令和2年11月26日
 国立研究開発法人日本原子力研究開発機構
 原子力科学研究所バックエンド技術部

原科研廃棄物処理場設工認（その7）補正に対するコメント（R2.11.17）回答

表-解 2.2.5 土圧作用面の壁面摩擦角

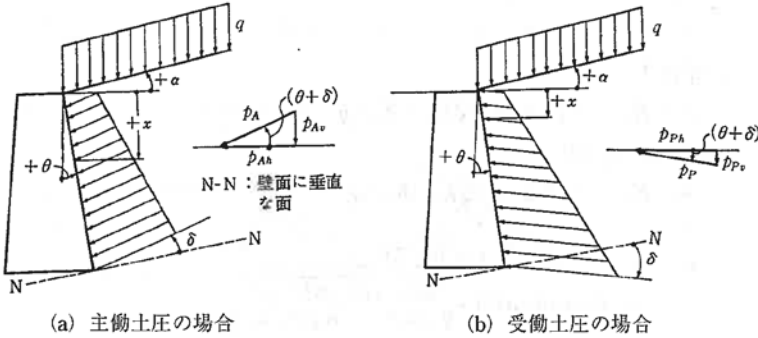
安定性照査の滑動における地震時の水平力と受働土圧の関係を、数値で説明すること。また、受働土圧の許容値は、地盤改良体と現地盤のどちらから決まってくるかを説明すること。

津波時の滑動力 6.00kN (=波圧 1.31kN+漂流物衝突荷重 0.18kN+主働土圧 4.51 kN) に対して受働土圧 29.00kN、地震時の滑動力 14.81kN (=慣性力 9.88kN+主働土圧 4.93kN) に対して受働土圧 37.90kN となっている。

受働土圧の許容値については安全側に現地盤を考慮している。

受働土圧については道路橋示方書・同解説 (日本道路協会) に基づき算定している。その際、評価に用いる壁背面と土との間の壁面摩擦角が常時と地震時において設定値が異なるため、結果として、常時と地震時における受働土圧についても値が異なっている。

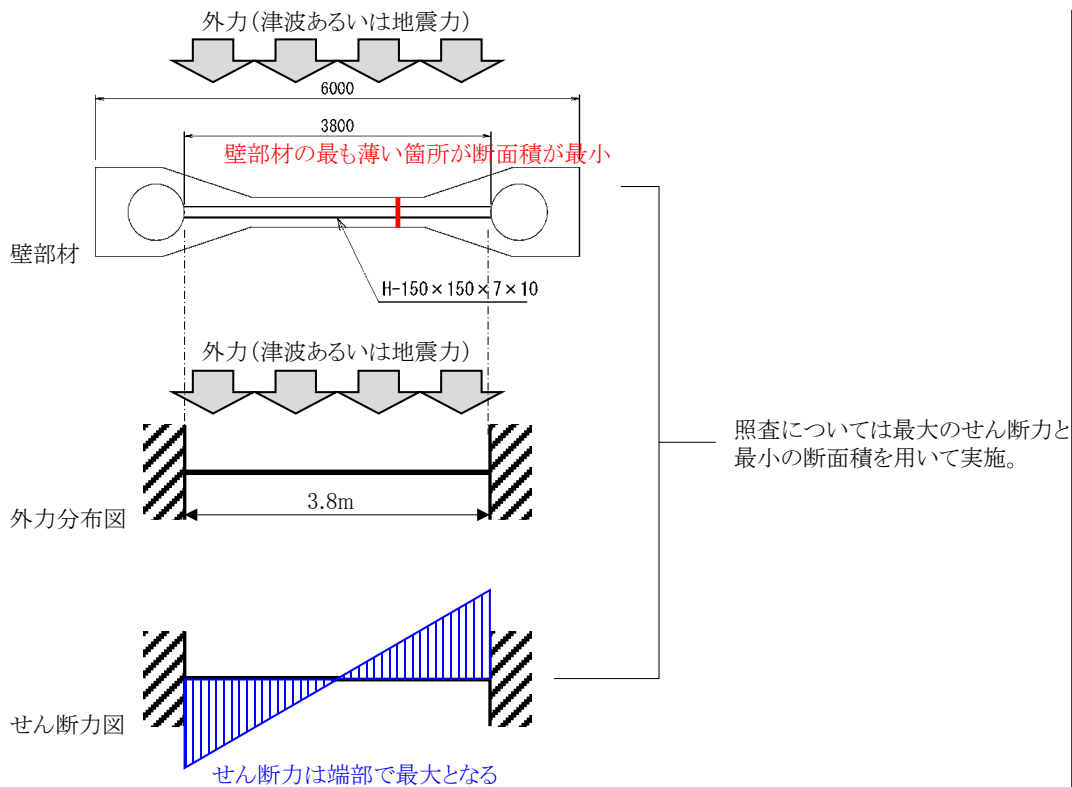
壁の断面照査において、津波時の設計せん断力及び設計せん断応力度が生じている設計せん断スパンは、どの範囲を想定されているか説明すること。

鋼管位置を固定とした両端固定梁 (区間長 3.8m) を想定した場合、外力 (津波あるいは地震力) が当該壁面に作用すると、せん断力は端部が最も大きくなる。

また、せん断応力度の算定に当たっては壁部材の最も薄くなっている箇所 (端部よりも内側) に対して上記のせん断力が作用すると想定して算定している。

このように、壁部材に生じるせん断応力度については最大のせん断力と最小の断面積を用いて照査しているため、安全側の評価となっている。

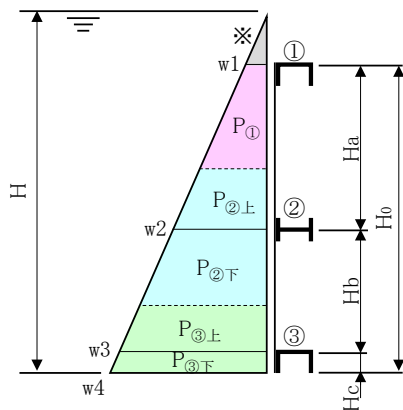
アンカーの許容せん断力(37.8kN)、許容引張力(23.1kN)の根拠を説明すること。

「各種合成構造設計指針(日本建築学会)」に基づき、アンカーボルトの設計における引張力を受ける場合並びにせん断力を受ける場合を踏まえて設定している。

(添付資料①参照)

(1) 最上段に主桁を配置する場合の計算式 (等水圧分割線上の配置の場合の計算式)

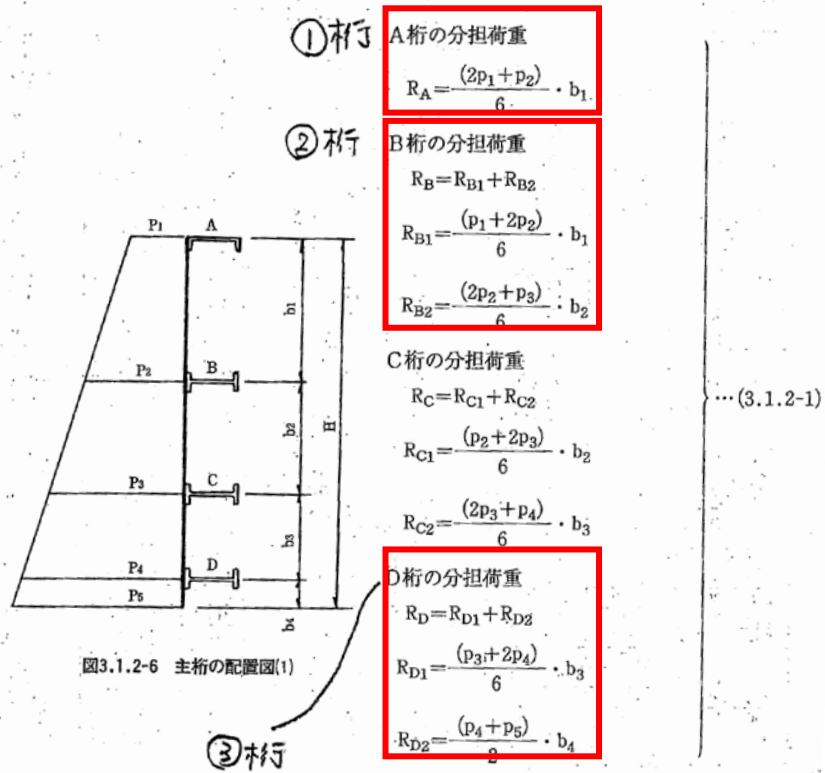
各桁の分担荷重の算出過程について、説明すること。特に主桁①の算出過程において、w1 上部の三角形部分をどのように考えているかを説明すること。

設計水深から想定される荷重分布に対して、ダム・堰施設技術基準(案)(国土交通省)の解説であるダム・堰施設技術基準(案)(基準解説編・マニュアル編)(ダム・堰施設技術協会)及び水門・樋門ゲート等の関連部分を整理・補完した水門・樋門ゲート設計要領(案)(ダム・堰施設技術協会)を踏まえて各桁に作用する荷重を算出している。

なお、荷重分布における w 1 上部の三角形部分については桁に作用する荷重の算出においては考慮していない。

※①桁より上部については荷重の算出において考慮していません。

図 1-1-5-2.1 地質想定断面図 (保管廃棄施設・Ⅱ)

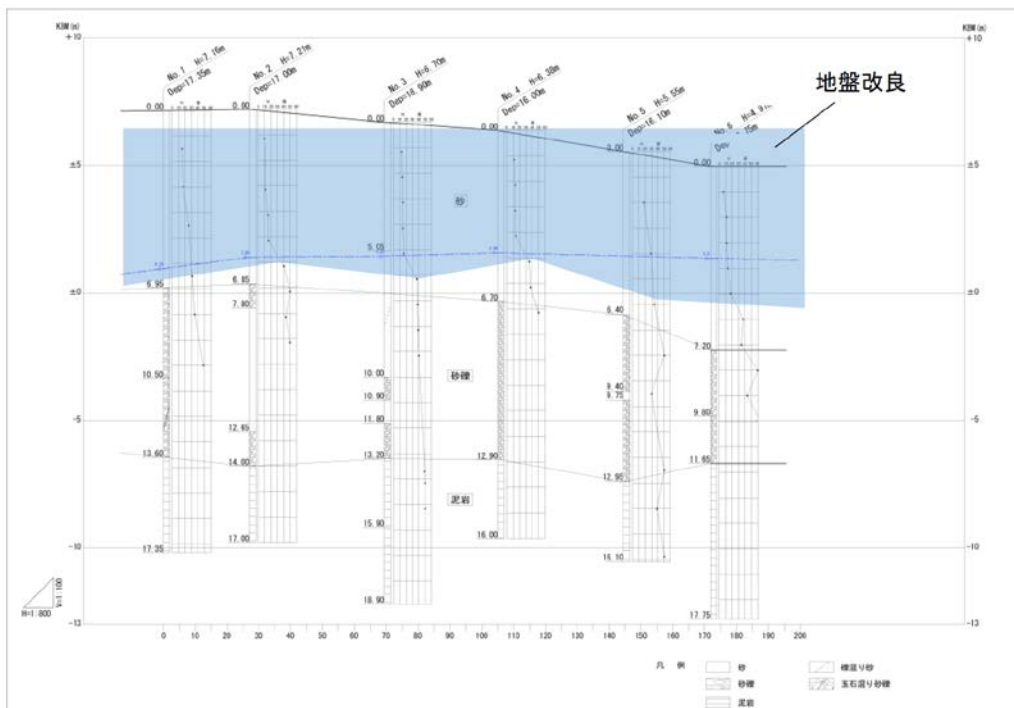
水平成層であることと地盤改良することから、なぜ沈下が生じないと言えるのか説明すること。

津波防護施設周辺の地質構造は、泥岩の上に、砂層、砂礫層及び粘土層が載る概ね水平な成層構造となっている。

地盤改良土より深部の砂層、砂礫層及び粘土層については、道路橋示方書・同解説（日本道路協会）による液状化判定を行い、液状化しないとの結果になっており、表層部については液状化する可能性があることから、保管廃棄施設・Ⅱは深度約7mまで、第2保管廃棄施設は、深度約9mまで、地盤改良を行うこととしている。また、津波防護壁の高さについては、仮に地盤改良土より深部の地質(砂層、砂礫層及び粘土層)が沈下した場合も考慮して設定しており、地盤改良土より深部の地質が沈下したとして評価しても、沈下量は小さく、また、概ね水平な成層構造であることから一様に沈下すると想定され、不同沈下（局所的に傾いての沈下）は生じないと考える。

以上のように、津波防護施設周辺の地質構造は概ね水平な成層構造であり、液状化の可能性のある表層部は地盤改良を、地盤改良土より深部は液状化しないと評価されていることから沈下は生じない。

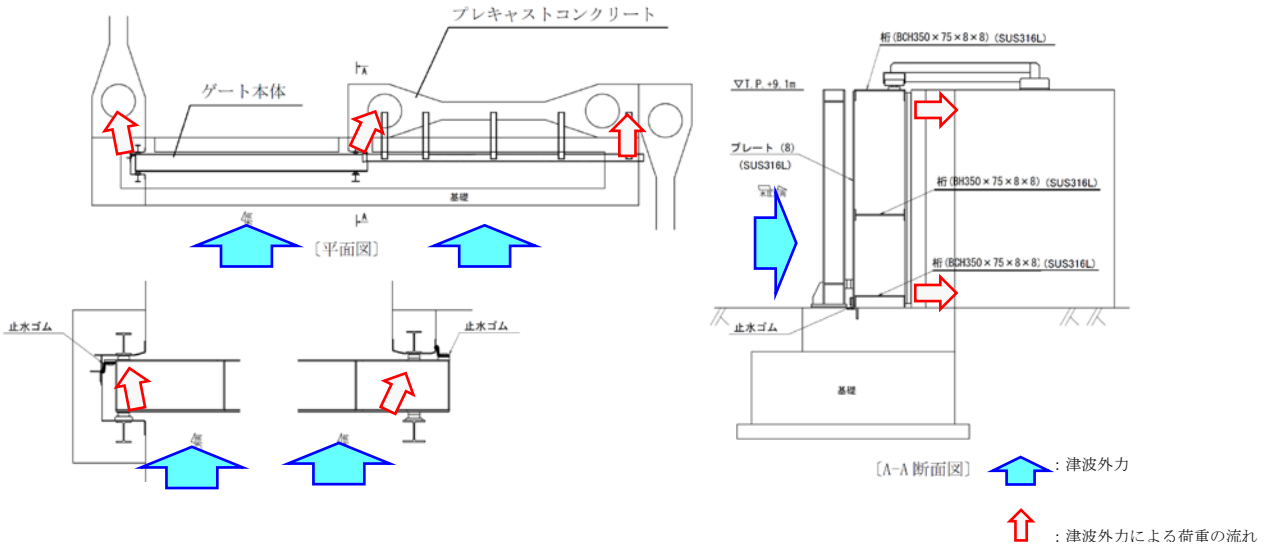
地震時と津波時の両方を検討していない検討項目は、どういった項目があり、どういった理由から片方のみを検討されているのかを説明すること。

【地震時のみの検討】：ゲート基礎部

第2保管廃棄施設のゲートに作用する津波外力についてはゲートの桁部を通じて津波防護壁（プレキャストコンクリート部）に伝達されることから、ゲート基礎部の検討に当たっては地震時のみの検討としている。

図-1.3 津波防護壁配置図（保管廃棄施設・II）

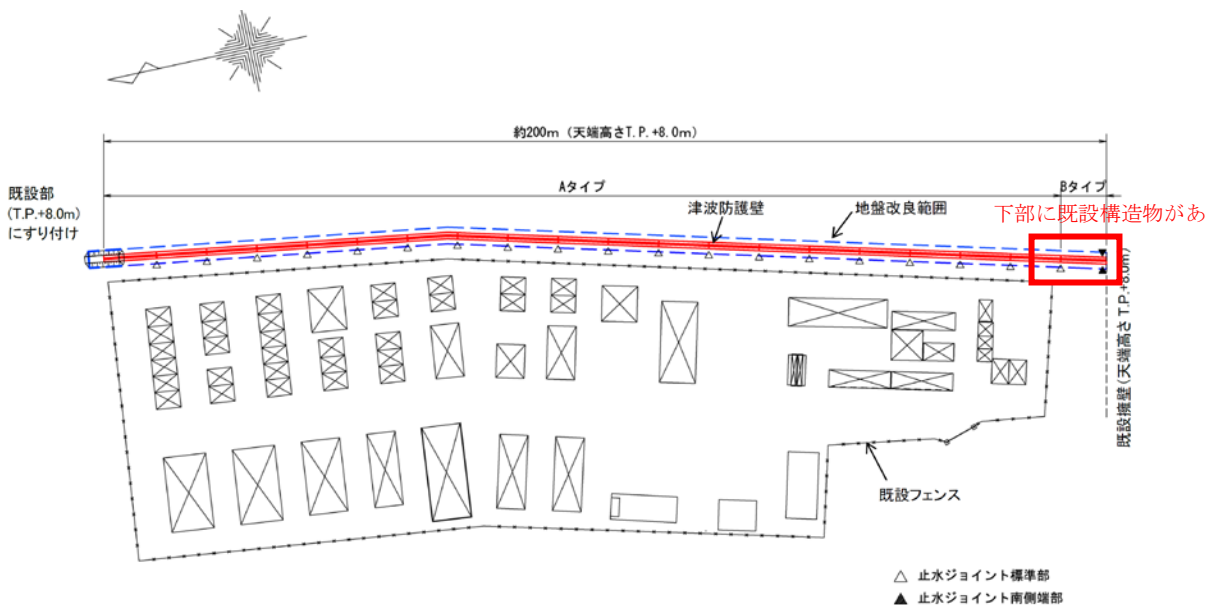
●南側端部ブロックの縦断方向の検討(添 3-1-21)は、地震時のみを検討しているが、津波時の検討が不要な理由を説明すること。(床版の断面照査(添 3-1-20)を見ると、津波時に鉛直方向の応力が生じているように見える。)

【地震時のみの検討】：南側端部ブロック（縦断方向）

保管廃棄施設・IIの津波防護壁はその形状（横断方向に比べて縦断方向が十分に長い）から断面照査については縦断方向よりも横断方向の方が支配的となっており、防護壁の横断方向について、津波時及び地震時における断面照査を行っている。一方、南側端部については、下部に既設構造物が配置されていることから、縦断方向において、地震時における断面照査を個別に行っている。
